原子力発第 18306 号  
平成 31 年 2 月 27 日

### 伊方発電所原子炉施設保安規定変更認可申請書

伊方発電所原子炉施設保安規定変更比較表

図204 (続き)

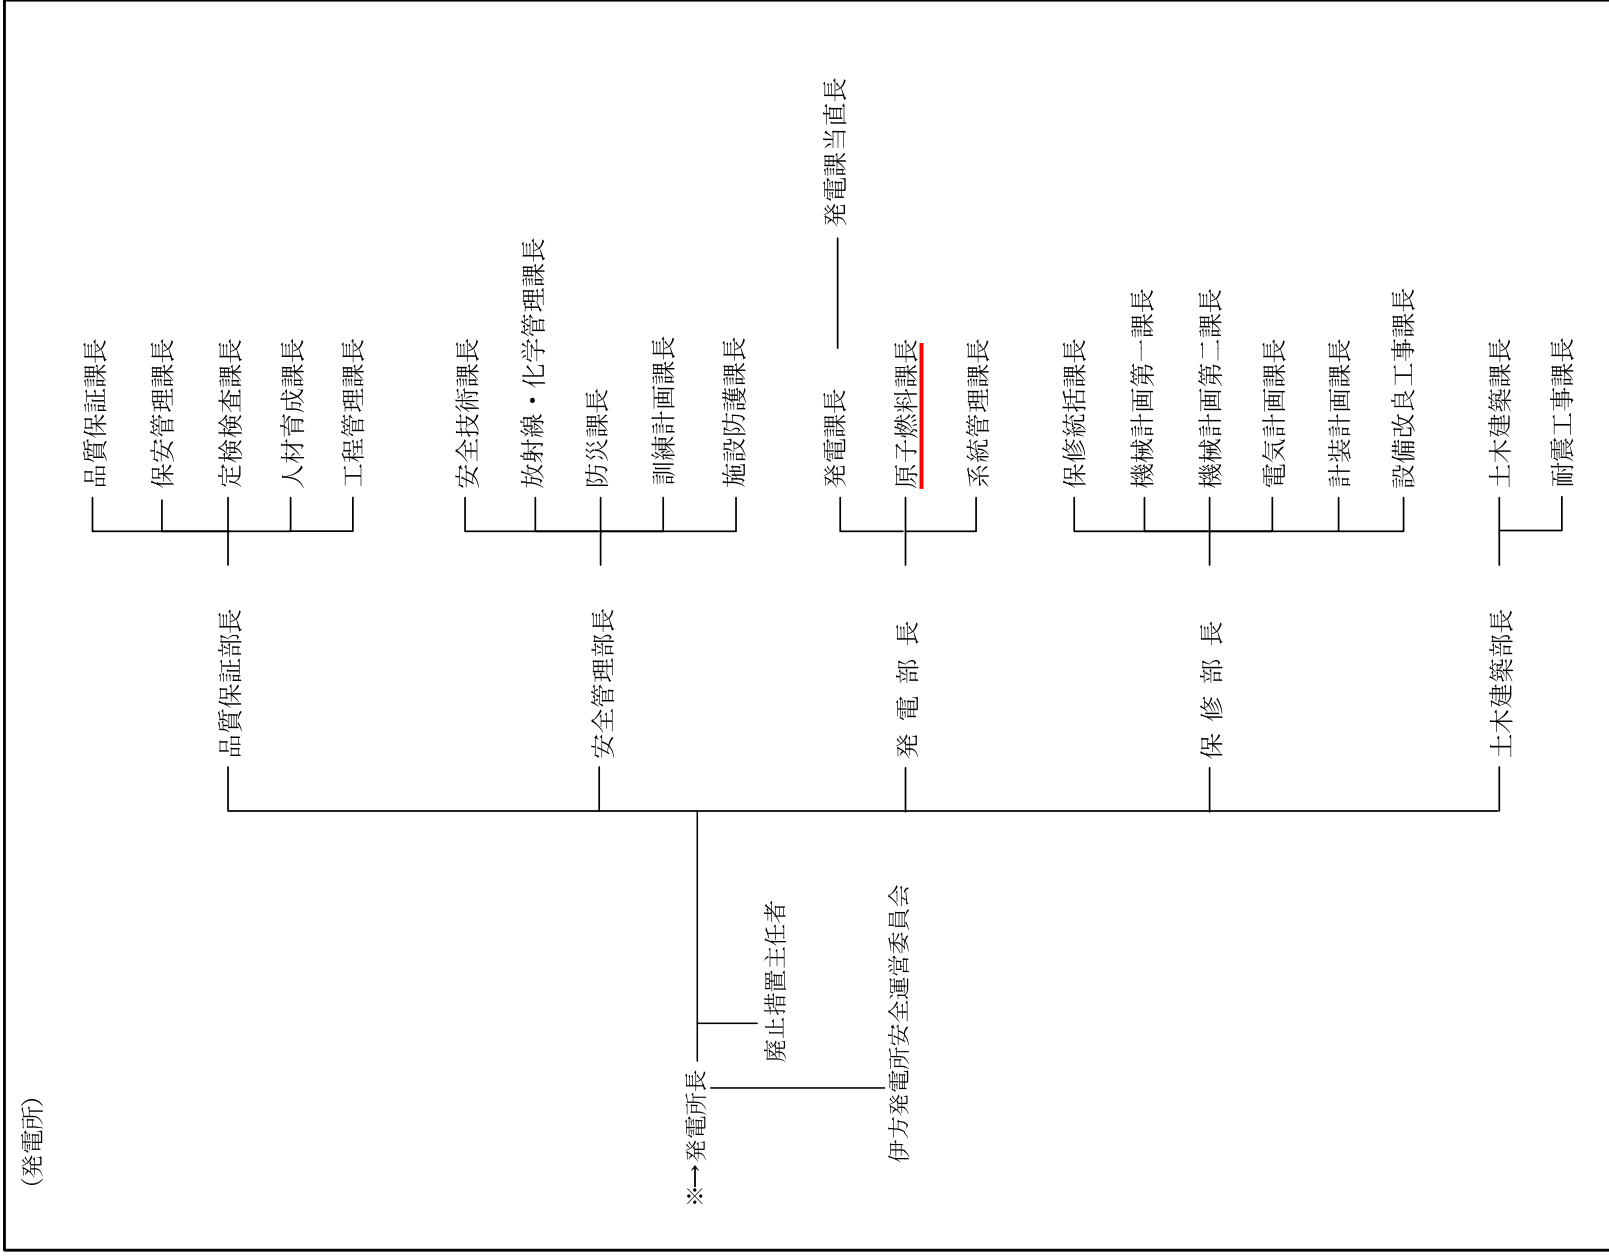
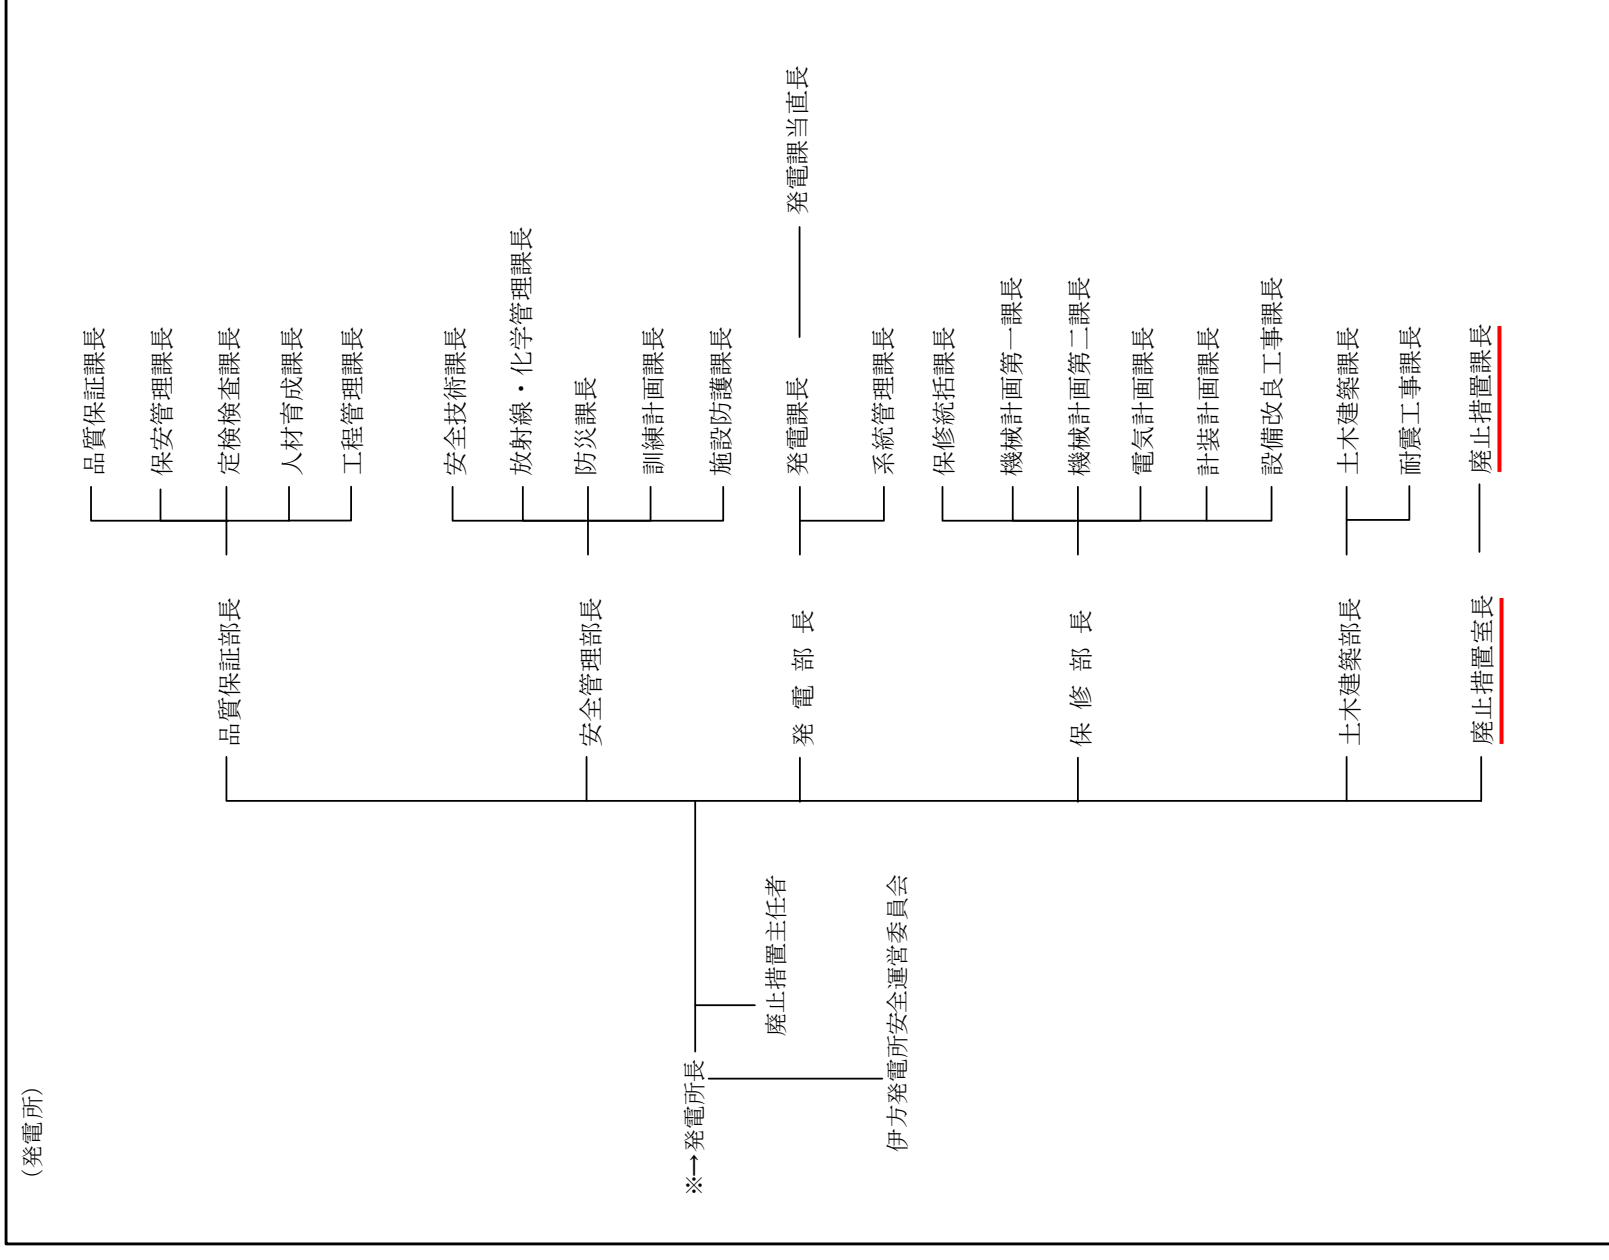
組織変更に伴う変更  
(以下、本頁において同じ)
